第12 環 境 省

(279) 防止柵設置工事の実施に当たり、設計が適切でなかったため、防止柵が転倒するおそれがある状態になっていて、工事の目的を達していなかったもの

会計名及び科目	一般会計 (組織)環境本省 (項)自然公園等事業費
部 局 等	関東地方環境事務所
工 事 名	平成 26 年度父島列島自然再生施設兄島グリーンアノール柵設置工事
工 事 の 概 要	特定外来生物であるグリーンアノールが島内の未生息域に侵入して希少昆虫を捕食することを最小限にとどめるために、生息域と未生息域とを遮断する防止柵を設置するもの
工 事 費	389,806,560 円
請 負 人	太平洋建設株式会社
契 約	平成 26 年 5 月 一般競争契約
しゅん功検査	平成 27 年 3 月
支 払	平成 26 年 6 月、27 年 1 月、4 月
不適切な設計となっていた防止柵の設置に係る工事費	74,189,832 円(平成 26 年度)

(参 考 図)

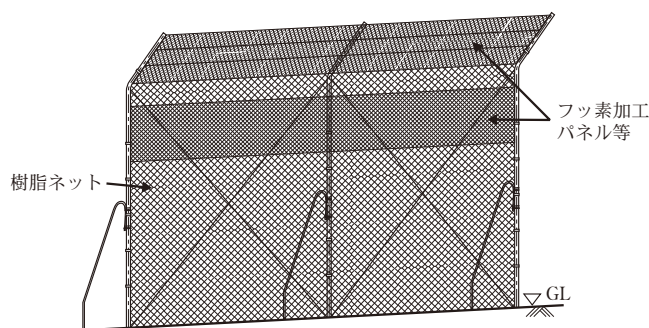
技術指針等によれば、防止柵を含む自然公園等施設の設置に当たっては、当該施設の構造等の安全性について検討を行うことなどとされている。しかし、事務所は、柵A及び柵Bの設計に当たり、風荷重による転倒に対する安定計算を行っていなかった。

そこで、技術指針等に基づき、柵A及び柵Bの転倒に対する安定計算を行ったところ、柵Bにおいて、風荷重により控え支柱の基礎に作用する押込み力1.8kNが許容押込み支持力0.9kNを大幅に上回っていて、安定計算上安全とされる範囲に収まっていなかった。

したがって、本件工事のうち、柵B(延長492.3m)は設計が適切でなかったため、転倒するおそれがある状態になっており、工事の目的を達しておらず、これに係る工事費相当額74,189,832円が不当と認められる。
